土砂流入小委員会 ニュースレター

No.13

平成22年3月24日(水)
「第13回土砂流入小委員会」が開催されました。

1 中久著呂地区 河道安定化対策の実施状況について

四号川の現状

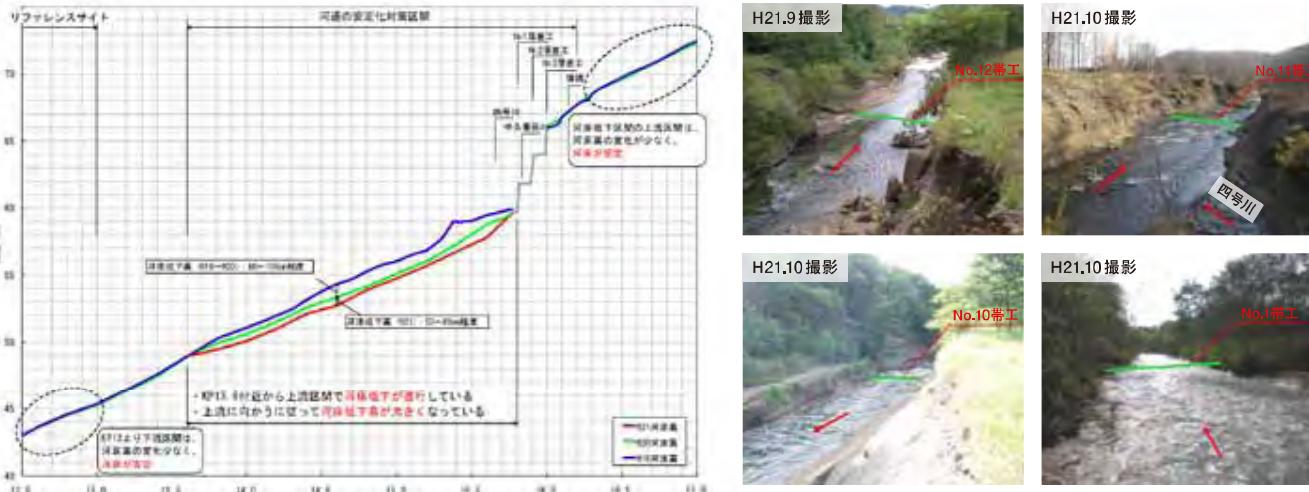
●資料の写真にある四号川合流点(KP15.6付近)では、切り立ったような箇所に地層が見えると思うが、左岸側の地層を見ると、真ん中から上のほうに石みたいな礫が見えるかと思う。昔はこの辺の位置が河床の位置で、それが徐々になくなり、下の凝灰岩が削られてきている。

●真ん中から下のほうの凝灰岩の地層が、途中で礫を挟んでおらず、絶えずそれが侵食されている。

●崖みたいになっているところを掘削するのか。

●護岸の箇所で、カットマットの護岸では、護岸高としては、イメージ図に示す2割の護岸工の高さと同じ高さとしており、勾配の急な形の護岸を考えている。

仮帯工の設置目的

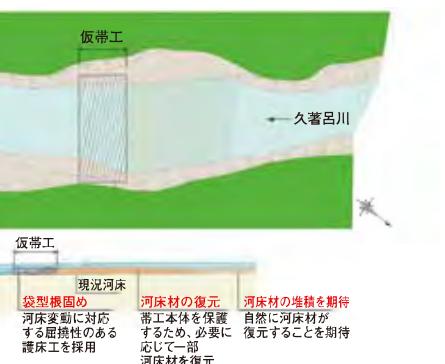
●この工法は、帯工を実施することで、その上流区間に土砂を置いていく計画なので、凝灰岩がどの程度掘られているのか、礫が残っている区間でもどの程度河床低下が進行しているのかというのを調査しておくと、どの程度礫が残っていれば問題ないのかということを把握できると思う。

●礫が残っていても、洪水時は土砂と水と一緒に流れていき、凝灰岩の上の土砂がどんどん動いている状況では、さらに河床低下は進行すると思う。

●そのような状況なので、帯工を設置することでどの程度土砂が堆積していくかということを考える上では、現時点での程度土砂が堆積していて、その下の凝灰岩がどの程度の高さとなっているか、堆積した土砂がどのくらい動くのか、もしも動かないかという点を確認できれば、土砂堆積により期待できる効果がわかると考えている。

●帯工の天端高は施工高より高さになっている。将来的には計画の河床高まで堆積させたいというイメージなのか。

●ある程度堆積したら、帯工をもっと高くするのか。

●帯工の下面を水が流れるということはないのか。

●仮帯工は矢板を設置していないが、心配されているのは、仮帯工ではないか。

●仮帯工は、帯工の下面に水が通ってしまうかもしれない。

●矢板の頭が出ていたときに、そこにぶつかった砂利などで掘れていくことはないのか。

●最終的には計画河床高まで河床高を上げることができれば、成功だと考えている。

●そういう考え方で進めていきたいと考えている。

●ブロックを河床の上に置いた帯工の工事が、以前、久著呂川で行われてきたが、ブロックを置いた下面に水が流れ、帯工自体が壊れるという事態が発生していた。そういう事象もあったので、今回実施する帯工は、下を水が通らないように帯工本体の真ん中に矢板を設置し、水の通り道をつくる構造にしたいと考えている。

●本設の矢板の帯工については、多少の洪水でも下面を流れる水は矢板によって遮断する

ので、問題はないと思う。

●仮帯工を設置することで、洪水まで至らない通常の流れの場合、少しづつ小さな粒径の土砂の堆積が期待できる。もちろん、仮帯工が流出するほどの洪水が流下した場合、そのような機能は期待できないが、通常の流れであれば、礫が堆積すると考えている。

●その事については、資料の「⑧帯工と仮帯工の構造の違い」に見られるように、矢板の上下流に袋型根固めを設置しているので、その護床工で保護されていると考えている。

シロンド排水路

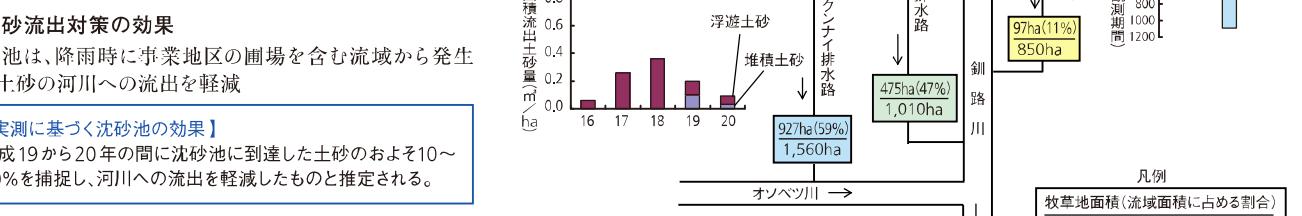
- シロンド排水路だけが効率が悪いが、何か特別な理由があるのか。他は70%とか90%という値となっている。
- 沈砂池は、工事中に出てくる土砂対策として作っているので、それぞれの流域というより、それぞの地区の面積によって規模が決まっている。その中でシロンド排水路については、容量としては大きなものとなっているので、バーセンテージで表現すると低い値となっている。

- 流域面積ではなくて、地区面積で沈砂池の容量を決めているから沈砂池が大きい。
- シロンド排水路は、砂よりも粘土質が流れてくるのが多い感じがする。そのため、堆積しない状態となっている。
- 流域の特性による違いがあるのか。
- 当初の対策の考え方は、流出源からの防止だと思うが、ターゲット(土砂)は、農地から出でているのではないかということに対策を始めたものだと思う。
